Landesbüro anerkannter Naturschutzverbände GbR · Lindenstraße 34 · 14467 Potsdam

**Stellungnahme der o.g. Naturschutzverbände zum  
Bebauungsplan Windfeld Schönfeld-West im Amt Brüssow, Gemeinde Schönfeld  
Stand 11/2024**

Sehr geehrter Herr Hoffmann,  
die Verbände bedanken sich für die Beteiligung und äußern sich wie folgt:

ANHANG  
Karte TAK

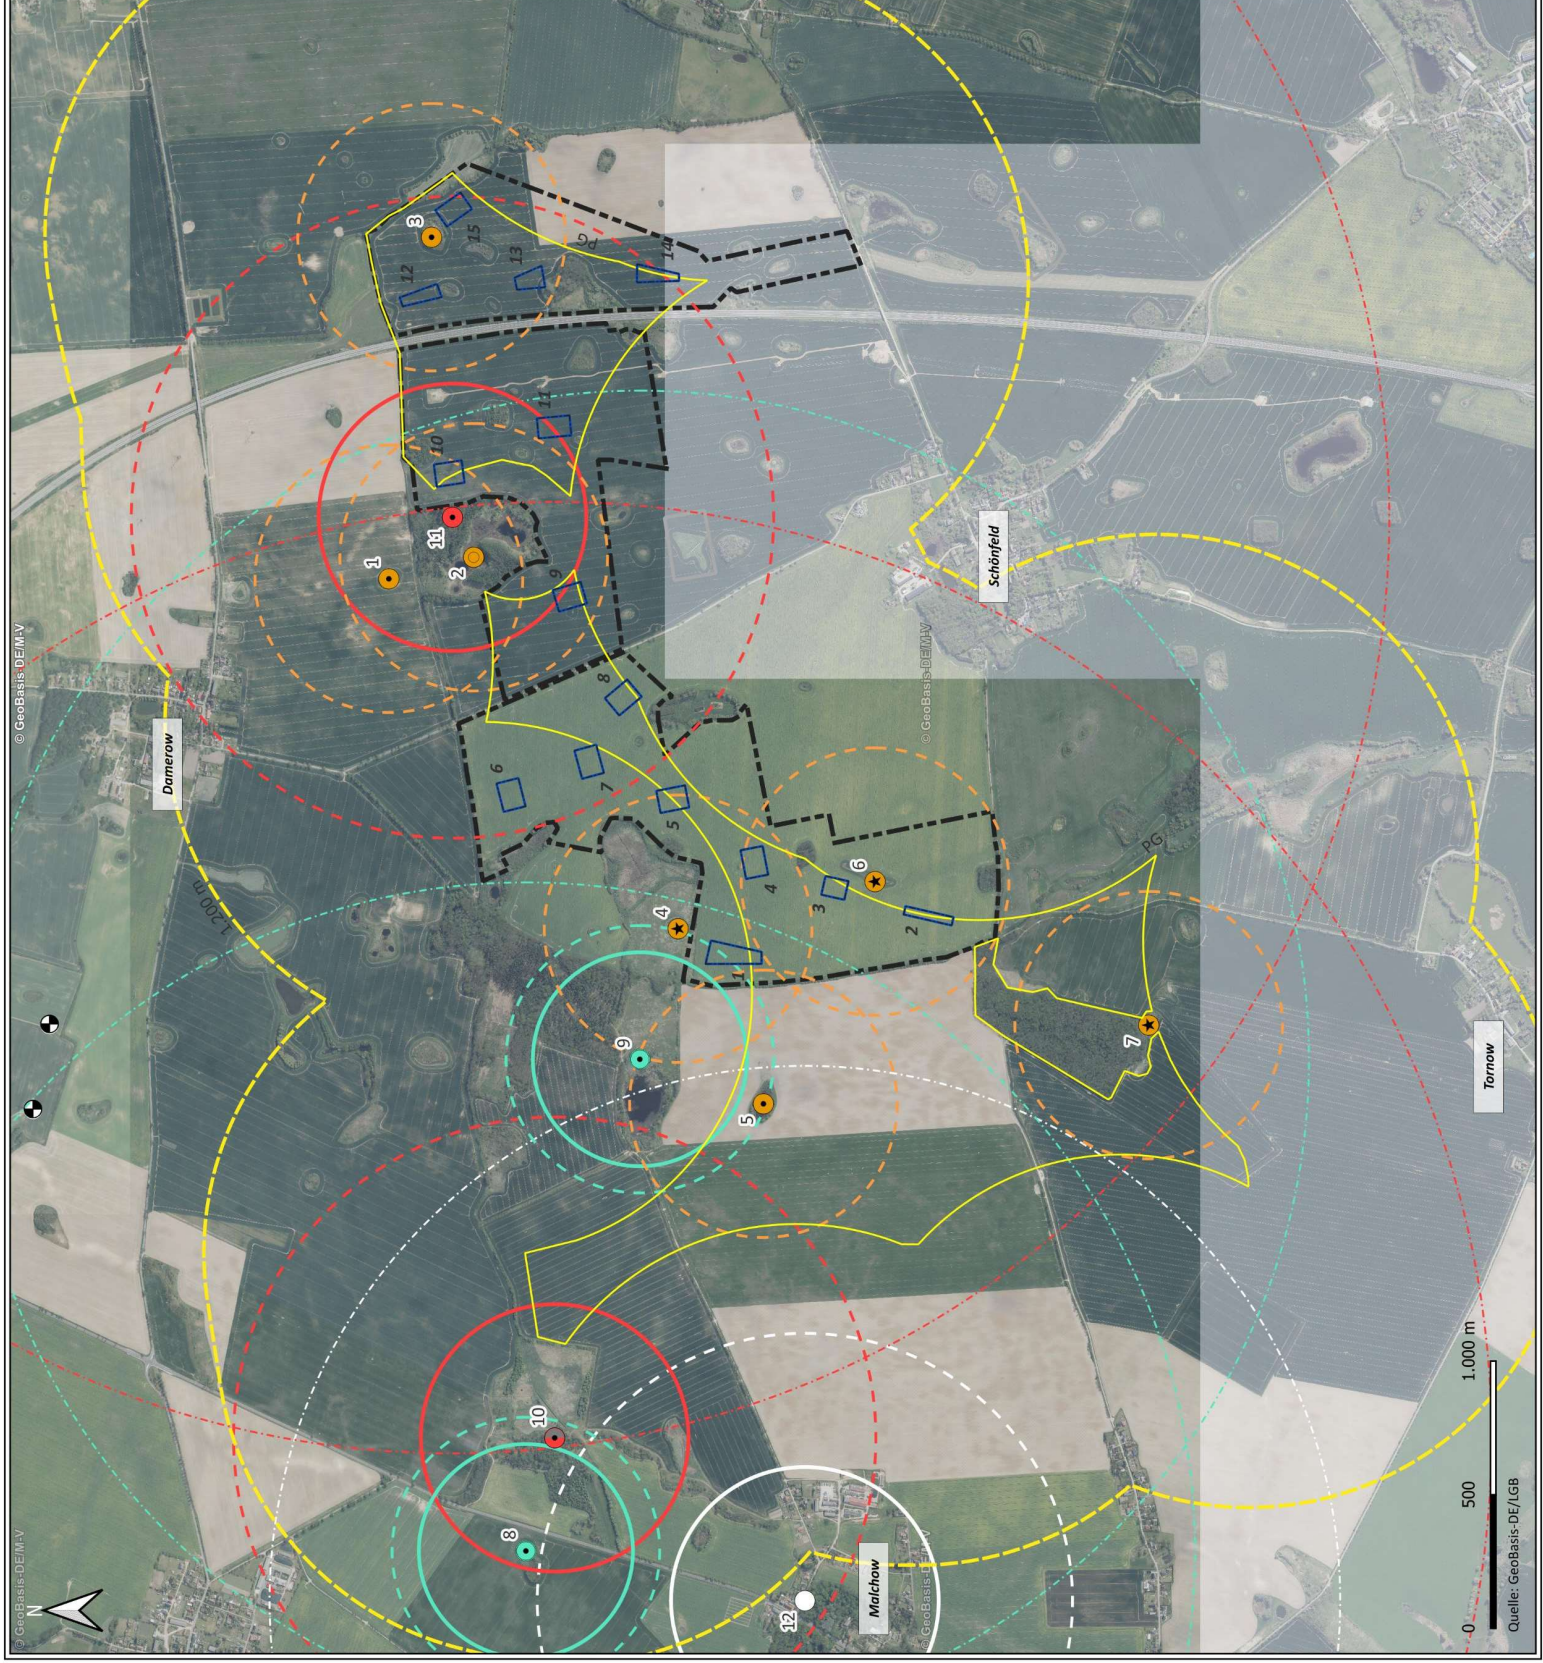
Schutzabstände zu brütenden TAK Vogelarten werden z.T. unterschritten (siehe Anhang).
